AS707 : HAMSTER – Modifikation auf der Platine (Lötseite)

AS707 : HAMSTER – Grund für die Modifikation

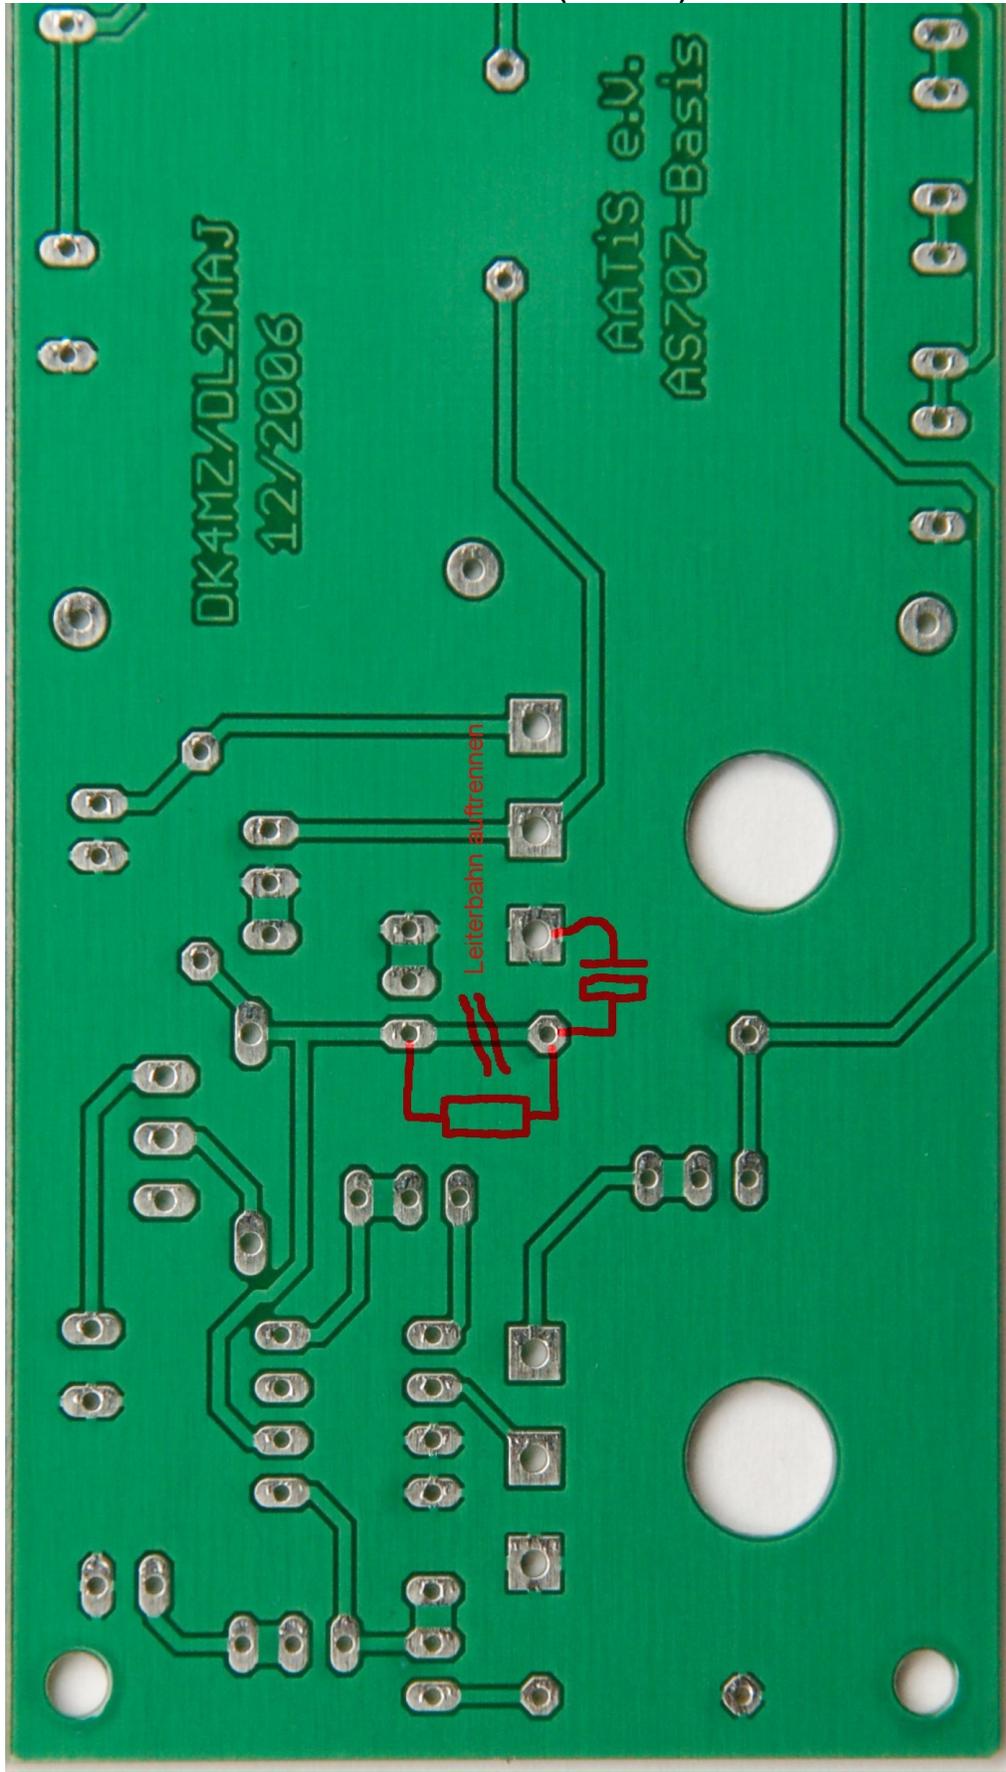
Die beschriebene Modifikation sorgt für eine bessere Entkopplung der Rückkopplungsstufe mit dem NF-Verstärker. Ohne diese beginnt der NF-Verstärker bei weit aufgedrehtem Lautstärkepoti zu Brummen. Das zusätzliche RC-Glied beseitigt dies.

Die beiden Bauelemente können auf der Lötseite der Platine bestückt werden. Der Elko ist aber eher dort zu plazieren, wo in dem vorstehend gezeigten Bild der Schriftzug „Leiterbahn auftrennen“ steht.
